Bodenschutzrechtliche Stellungnahme Rahlstedt 135

B-Plan Rahlstedt 135

Stellungnahme von Hamburg Wasser zur Grobabstimmung

Vorhabenbezogener Bebauungsplan Rahlstedt 135 (Wiesenredder)

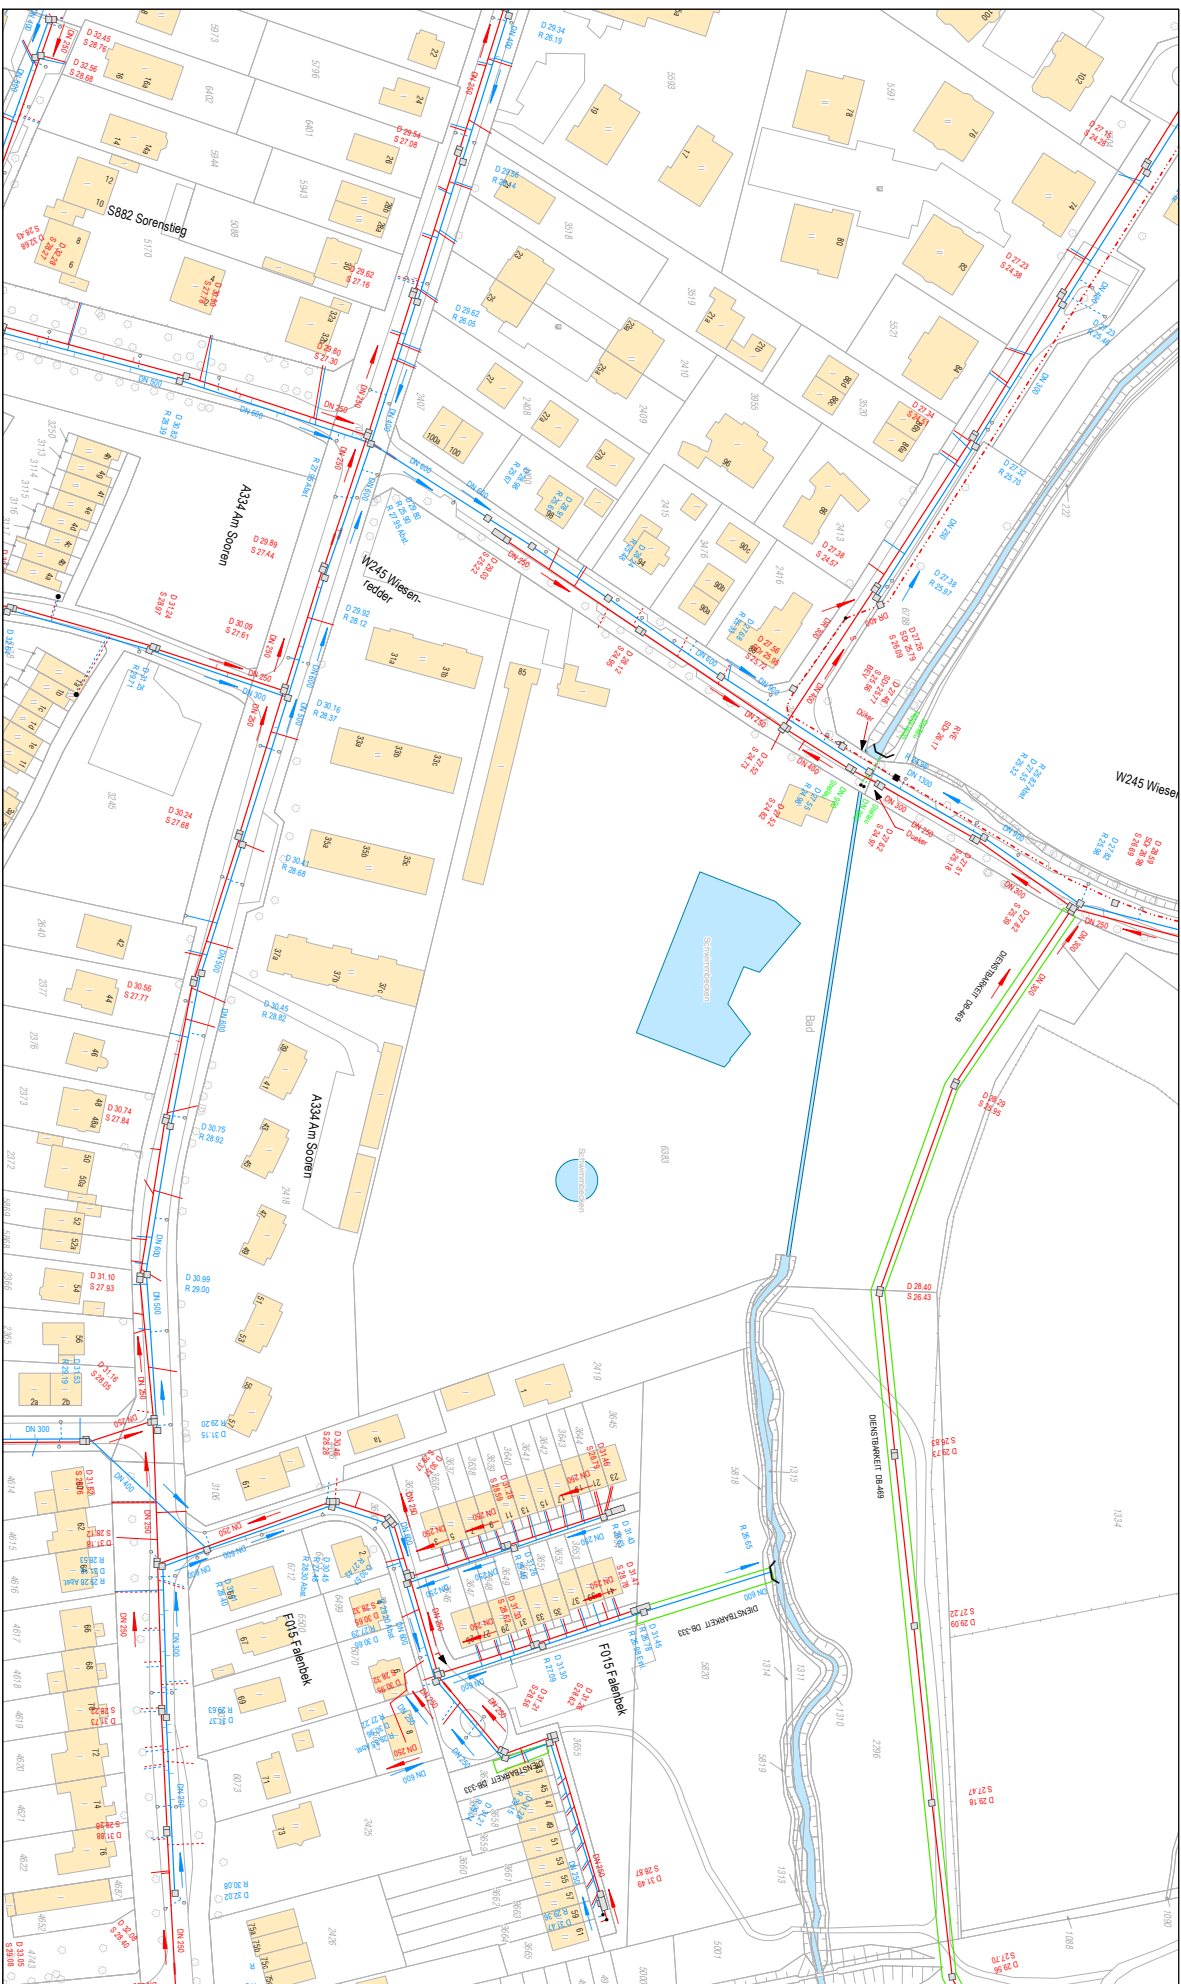
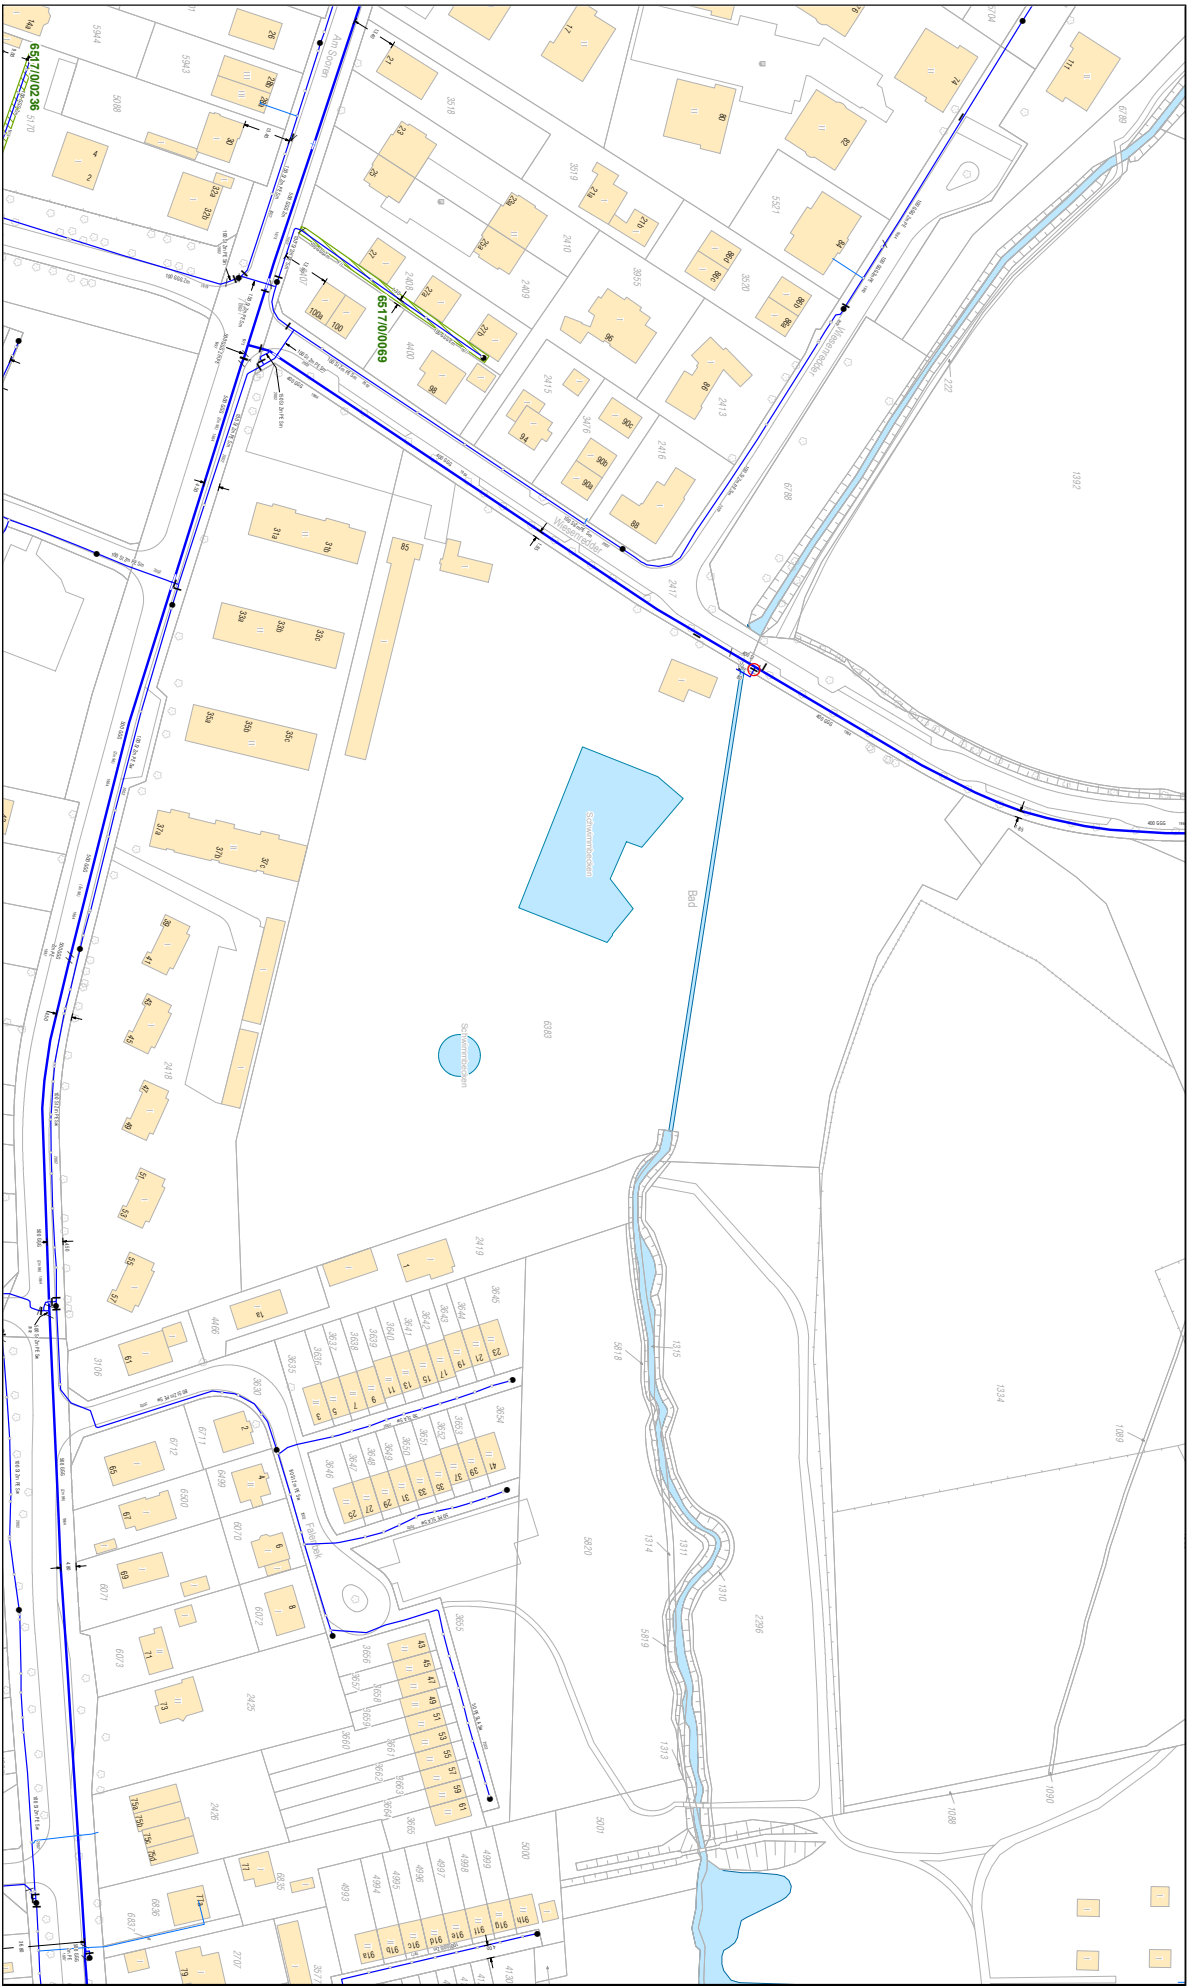
Wir schicken Ihnen Auszüge aus unseren Bestandsplänen. Wie Sie daraus entnehmen können, sind Teilbereiche der gekennzeichneten Fläche von uns berohrt.

Wir bitten Sie, unsere bestehenden Anlagen bei Ihrer Planung zu berücksichtigen, damit kostspielige Leitungsumlegungen vermieden werden.
